# PROPUESTAS DE MEJORAS AL DISEÑO DE DETALLE DE LA PLMQ

## 13. ESTACIÓN 07 – SAN FRANCISCO

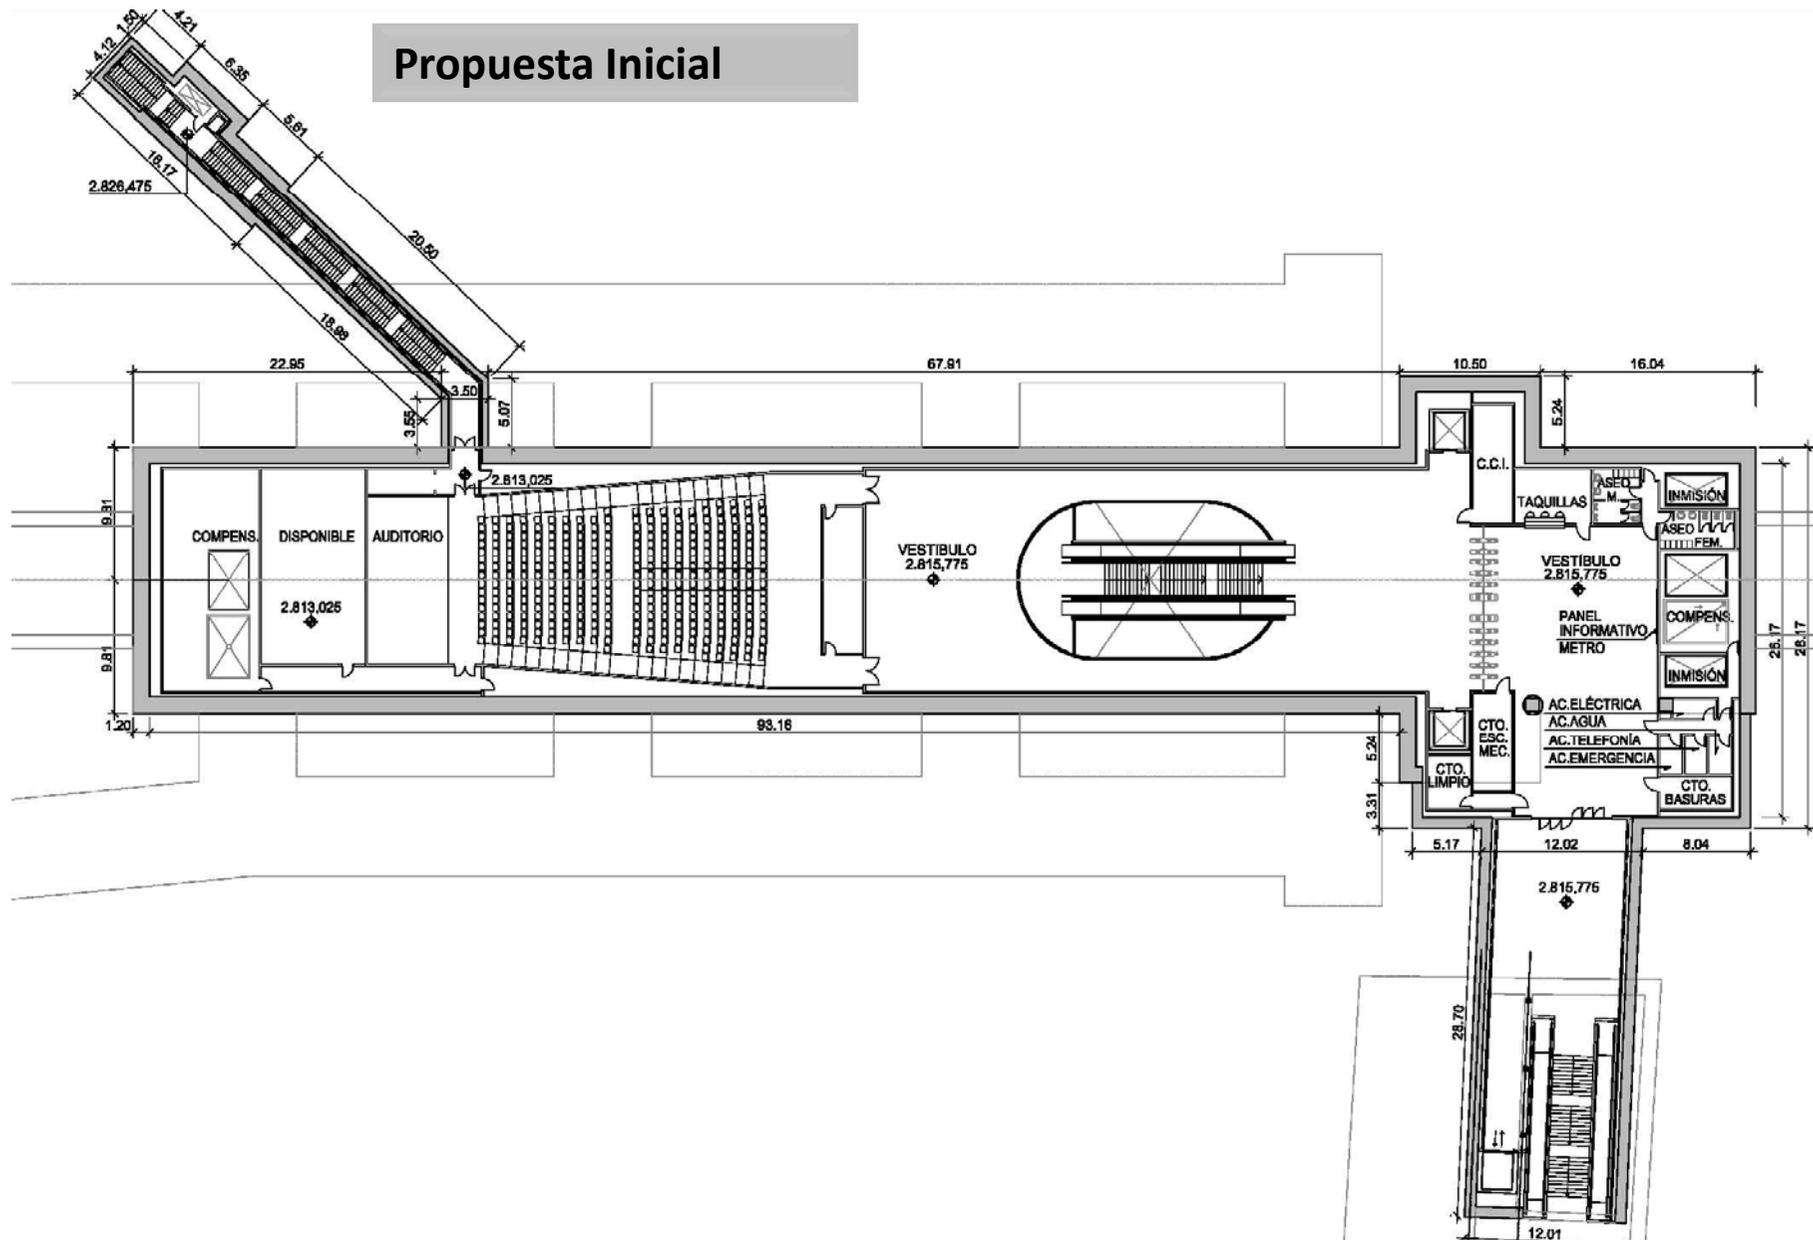
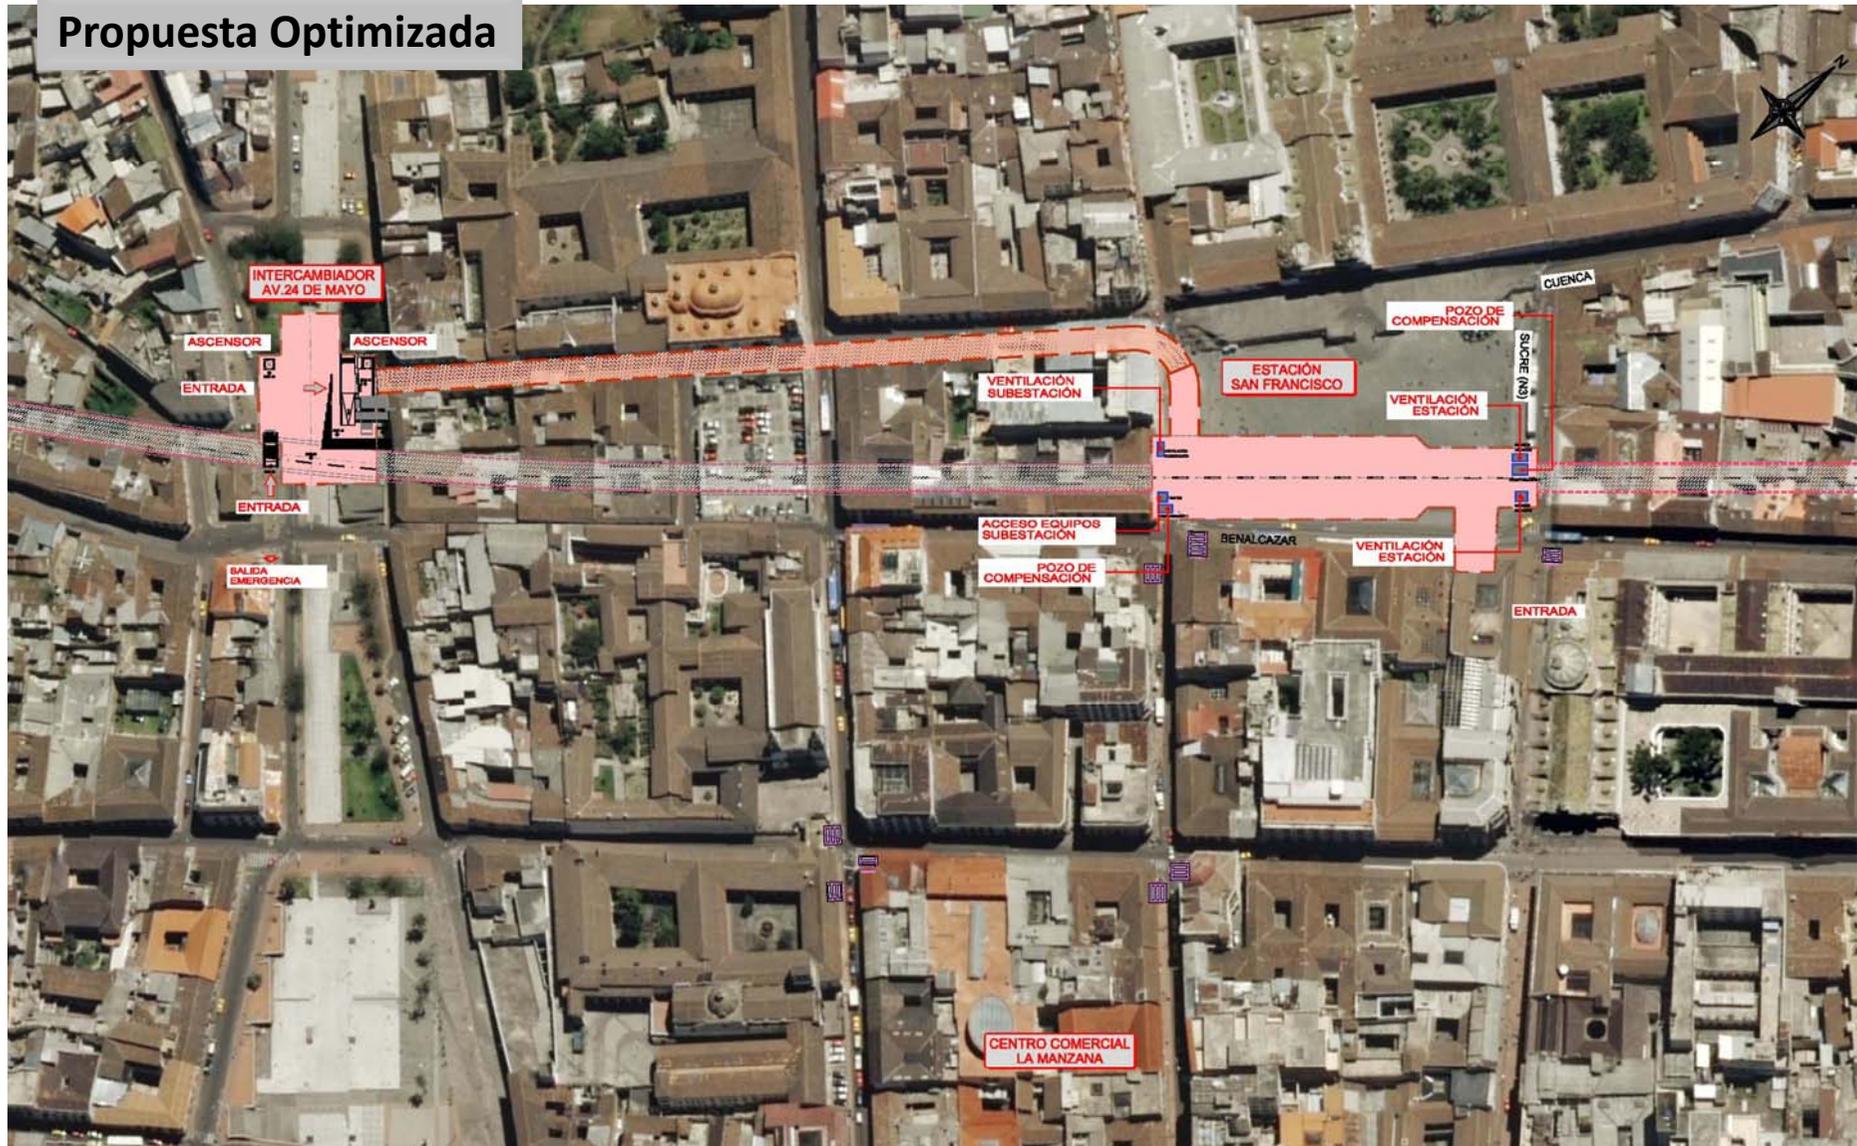
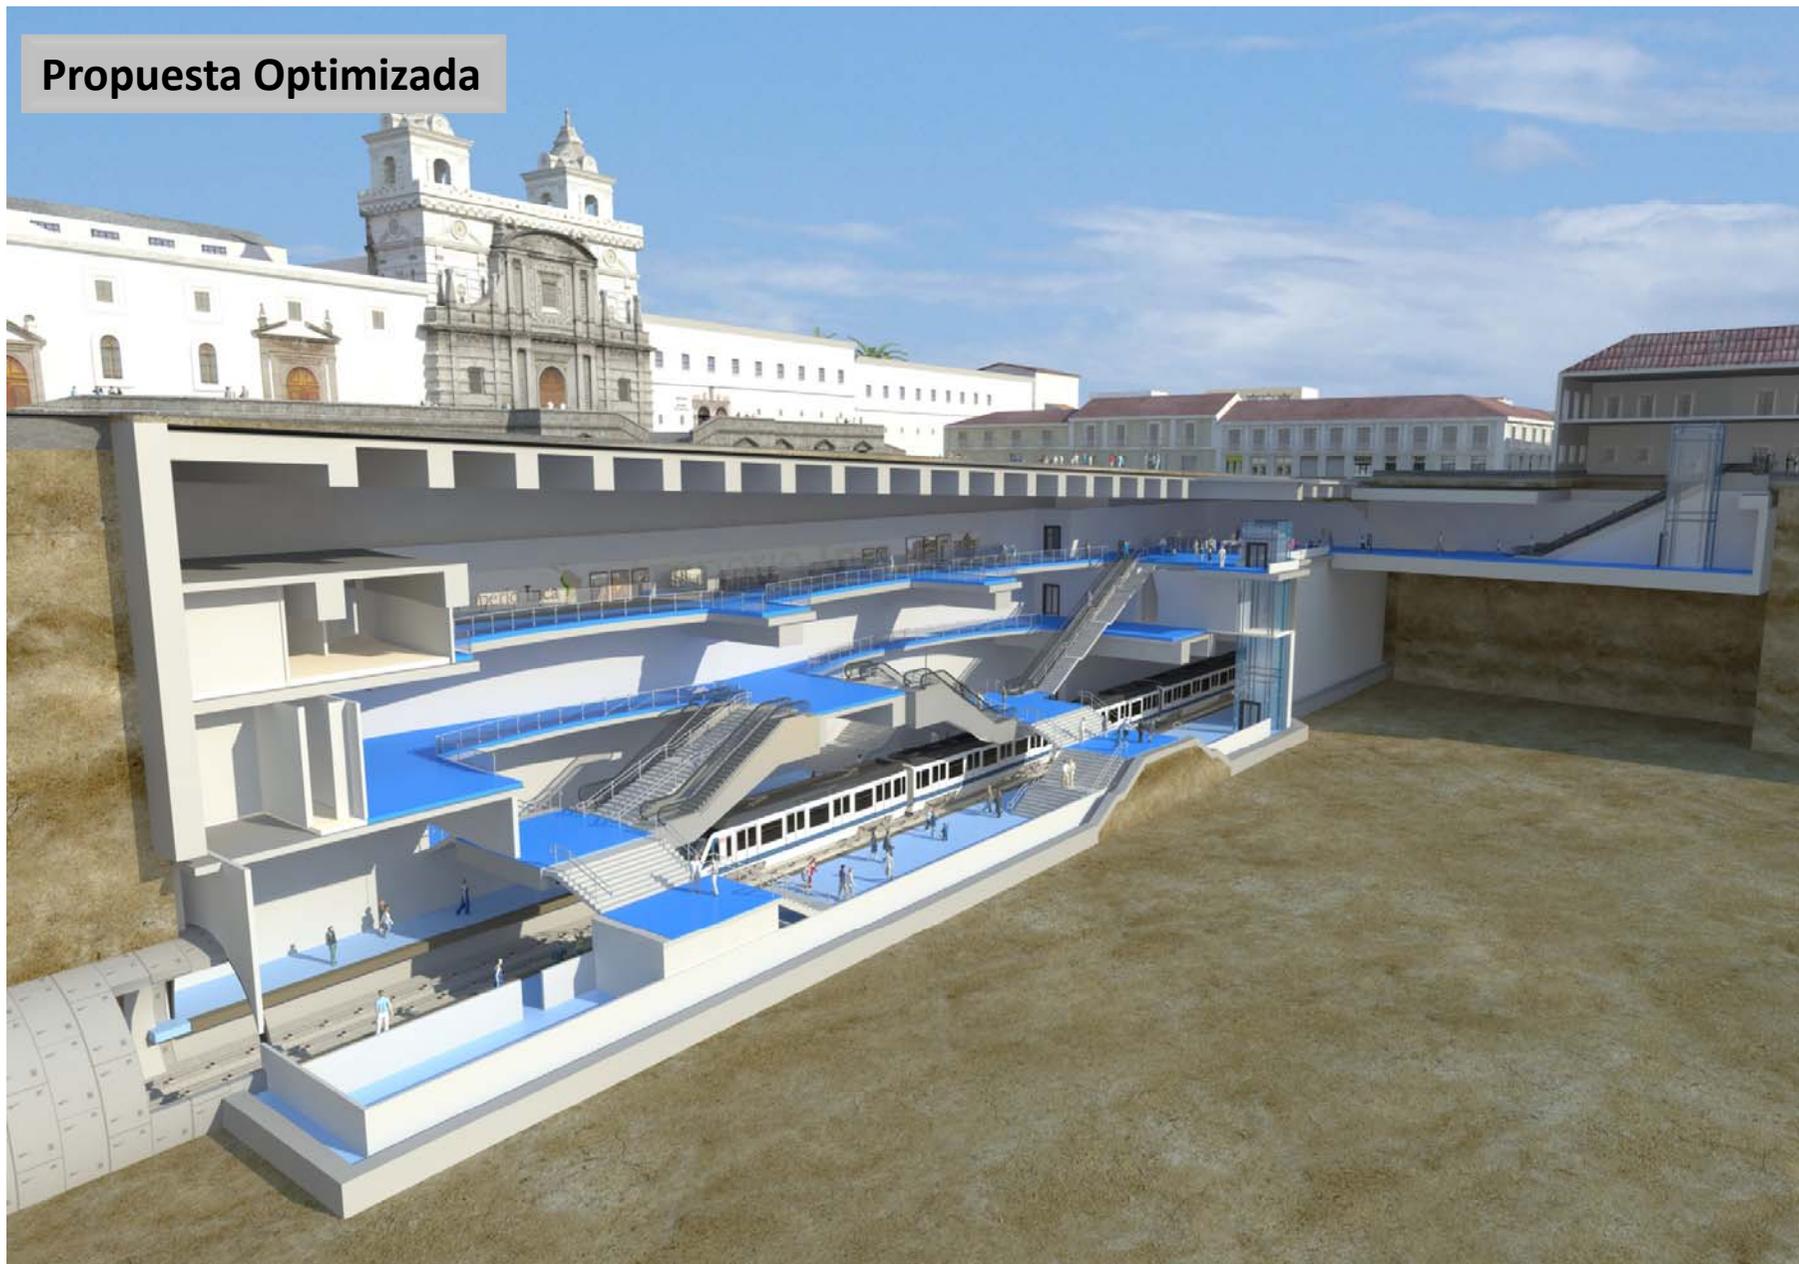
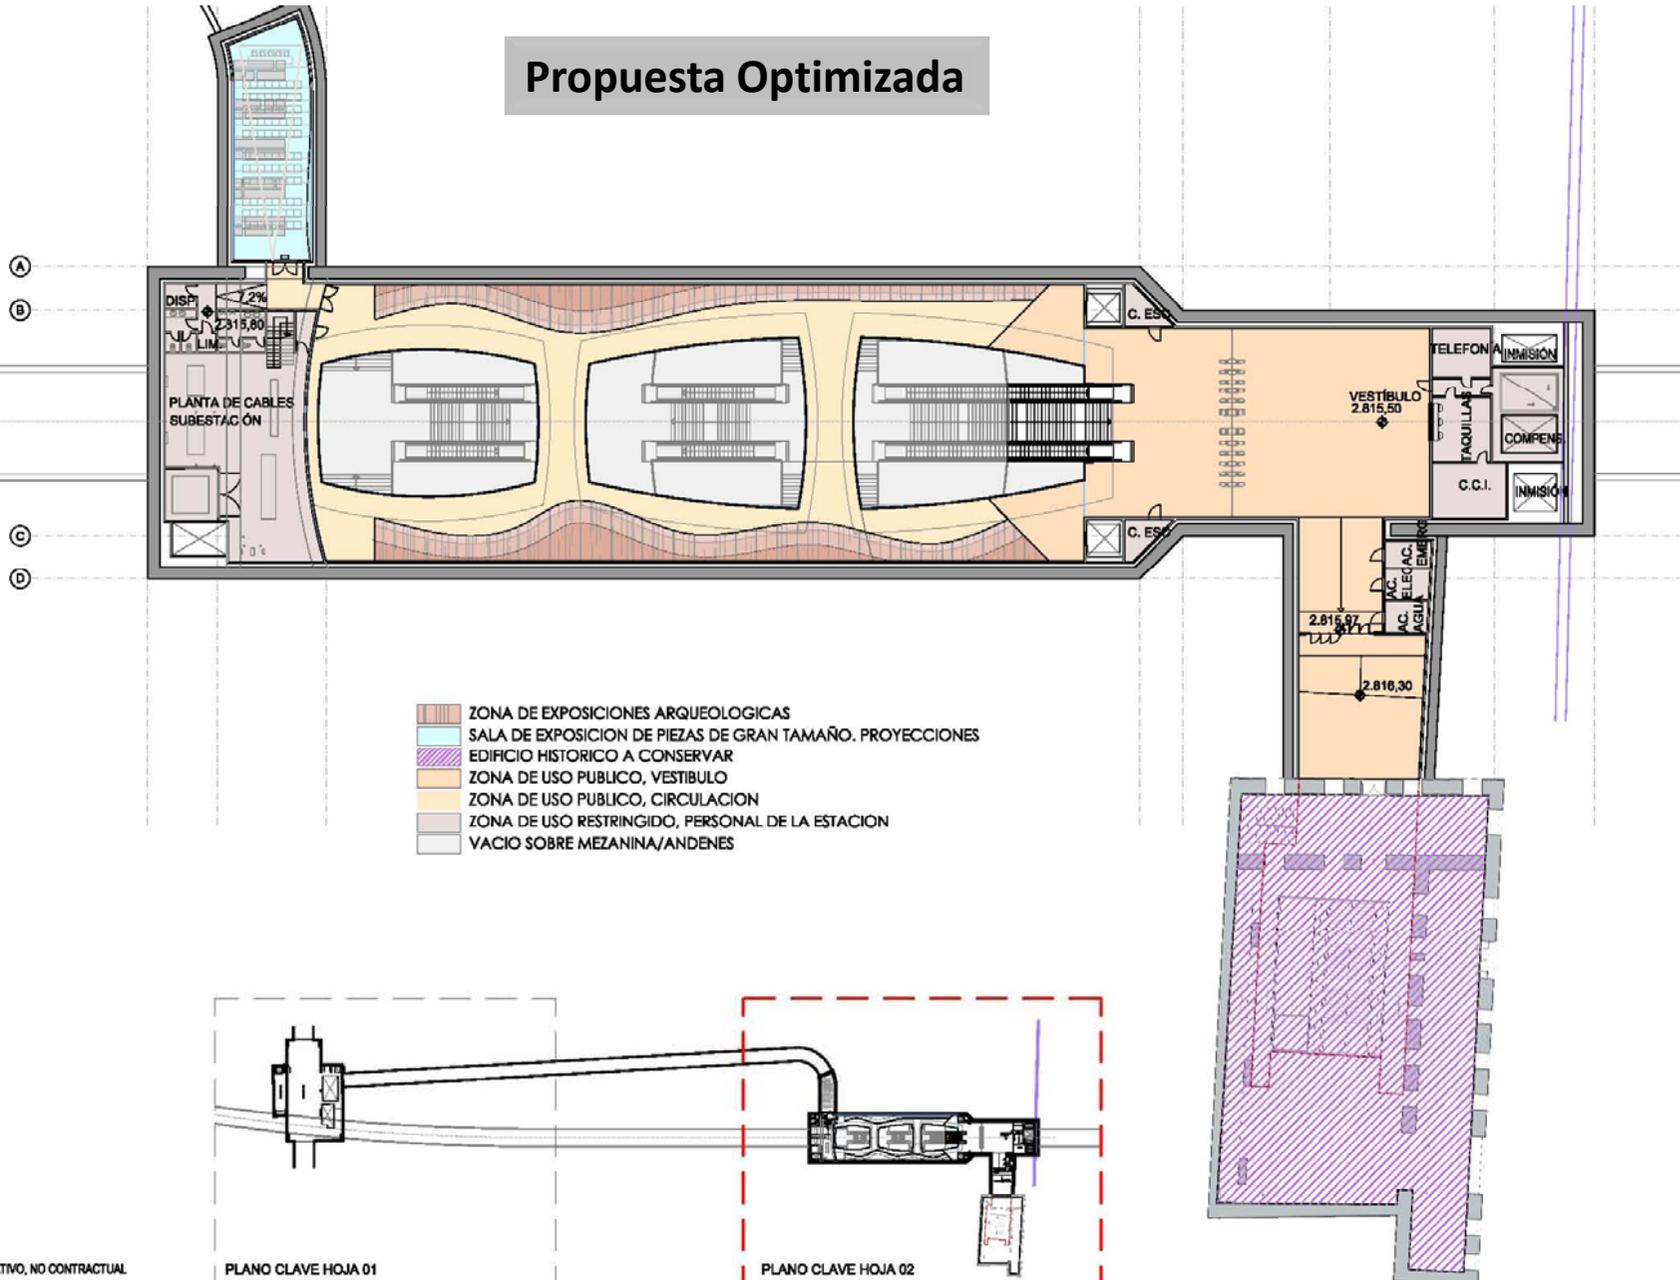
- 1) Aumenta el volumen de la estación (de 60.000 a 72.000 m<sup>3</sup>) pero se hace todo con pantallas (o pilotes)
- 2) Se eliminan los cañones y galerías
- 3) Se elimina el acceso de Santa Clara y los túneles de conexión con la estación (30.000 m<sup>3</sup> de excavación y 4 escaleras mecánicas)

- ✓ Se facilita la construcción al evitar las galerías, y además se puede hacer casi toda la estación desde fuera de la plaza
- ✓ Se elimina el acceso de Santa Clara (requerimiento UNESCO)
- ✓ Conexión directa entre la estación y el intercambiador de 24 de Mayo
- ✓ Se sustituye el teatro por una sala de exposiciones (protección civil más favorable)
